Tenstadalen dagvattenpark

PM Geoteknik frågor i detaljplanen

Datum	2020-12-12
Uppdragsnummer	1320041679
Utgåva/Status	Detaljplan

19R19 1,0-2,0m

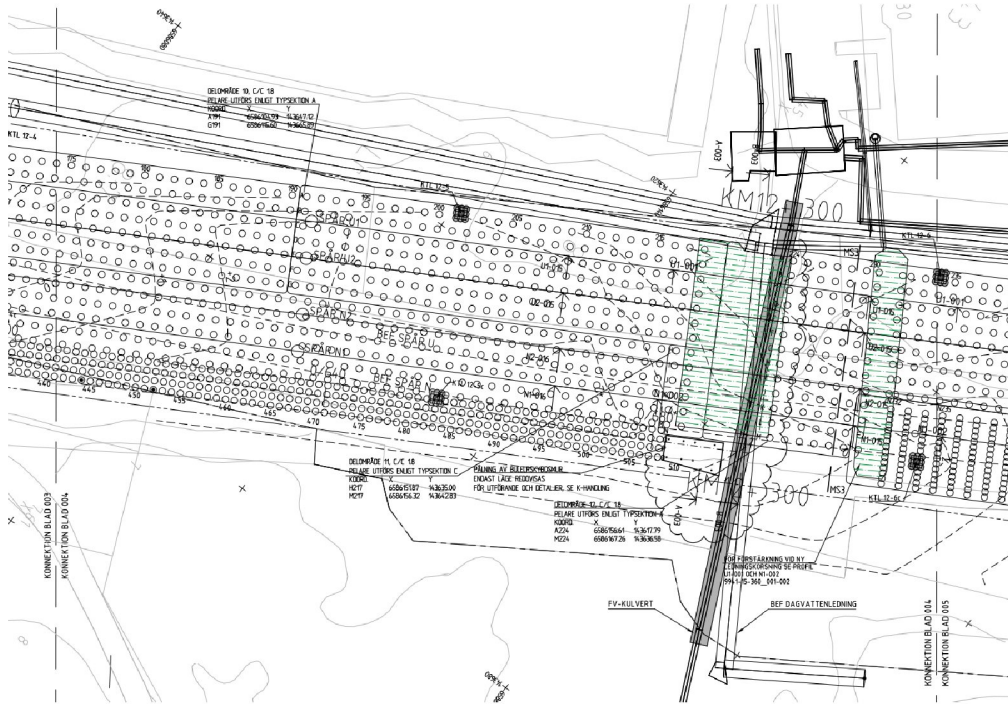
I granskning av detaljplanen har projektgruppen väckt två frågor med bäring på geoteknik.

- Finns det risk för sulfidproblematik vid schaktning med tanke på markens beskaffenhet?
- Medför temporär grundvattensänkning någon risk för Mälarbanan?

Prov har analyserats på lab och presenteras i MUR. Labbet gör nedanstående bedömning. Jorden bedöms därför inte medföra några miljömässiga problem vid schaktning och uppläggning ovan grundvattenytan.

Provet bedöms enligt bedömning ett (Tabell 3) ha en måttlig risk för försurning på kort sikt och en måttlig risk för försurning på lång sikt. Bedömning enligt Trafikverkets modell (Figur 2) indikerar att provet har en låg försurningspotential och en låg försurningseffekt. Försurningsprocessen bedöms ha startat i provet enligt det anaeroba analysen.
